NOTICE DE LA GESTION DES EAUX PLUVIALES

La présente note définit les dispositions relatives à la gestion des eaux pluviales de la demande de permis de construire relative aux parcelles **13-15 route de Brie, 94440 MAROLLES EN BRIE.**

Construction de 4 logements MAROLLES EN BRIE (94440)	PLAN DU RESEAUX D'EAUX PLUVIALES ind A 11/04/2018	Date: AVRIL 2018 Ech: 1/1200e N°1

De :	Madre Emmanuelle
A :	"Christine Denis"
Cc :	xavier.kenel-pierre@groupe3f.fr
Objet :	RE: RE: MAROLLES EN BRIE813-15 ROUTE DE BRIE/PC9404817C0010/SA d"AHLM IMMOBILIERE 3F Représentée par Monsieur Romain LEFEBVRE
Date :	jeudi 11 octobre 2018 11:34:16
Pièces jointes :	Prescriptions du SyAGE pour les réseaux.pdf Fiche inventaire.pdf Liste des pieces a fournir.pdf

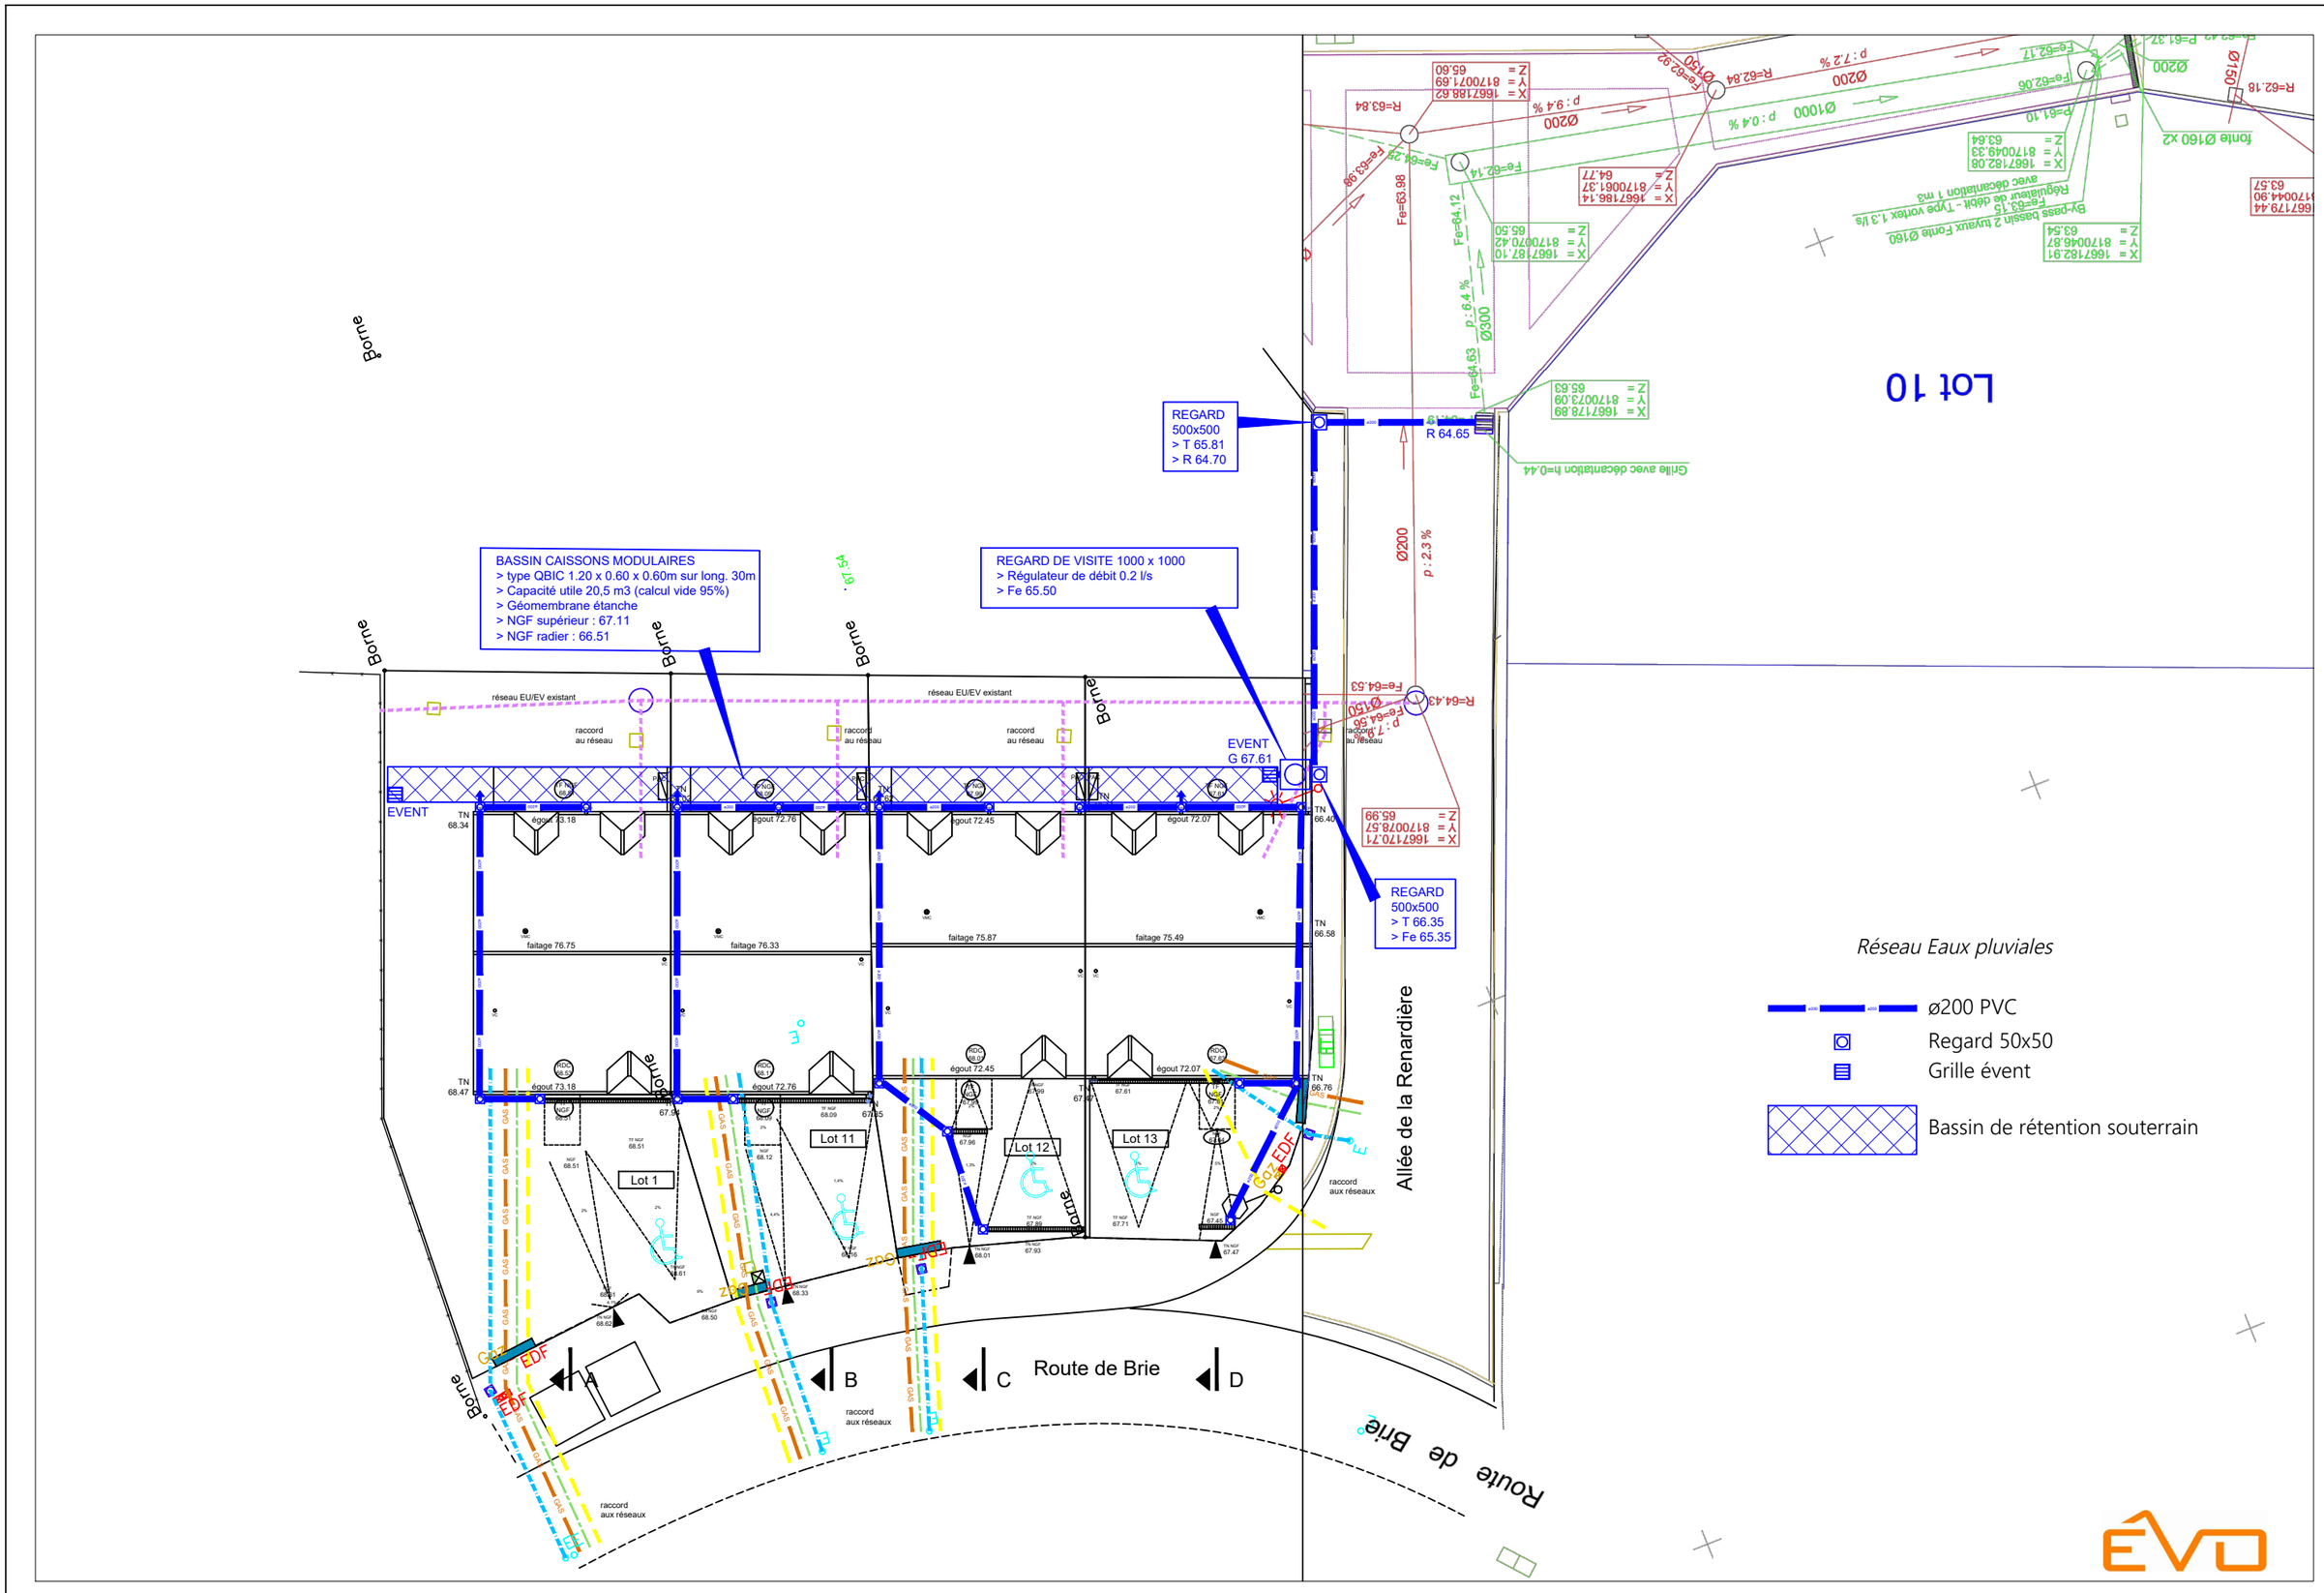
Compte-tenu des échanges précédents et des éléments transmis, il apparait en effet pertinent d'autoriser une gestion des eaux pluviales en dérogation 2 (rétention et restitution des eaux pluviales à débit limité) sur ce projet. Toutefois, 2 éléments doivent impérativement être pris en considération et validé avant tout accord du SyAGE :

- L'allée de la Renardière est desservie par un réseau d'eaux pluviales privé. Même si celui-ci est, à terme, destiné à être rétrocédé, il appartient aujourd'hui à un aménageur privé et à ce titre **il vous sera indispensable d'obtenir son accord pour vous raccorder sur la grille indiquée au plan**. Cet accord devra nous être transmis.

- Comme indiqué ci-dessus, la voirie étant destinée à être rétrocédée, les réseaux réalisés sous l'allée de la Renardière devront impérativement répondre au cahier des charge du SyAGE. Vous trouverez en pièce jointe les prescriptions du SyAGE pour les réseaux destinés à être rétrocédés. Ainsi, tous les travaux réalisés en dehors de la parcelle devront répondre à ces prescriptions, et se conformer à la procédure suivante :
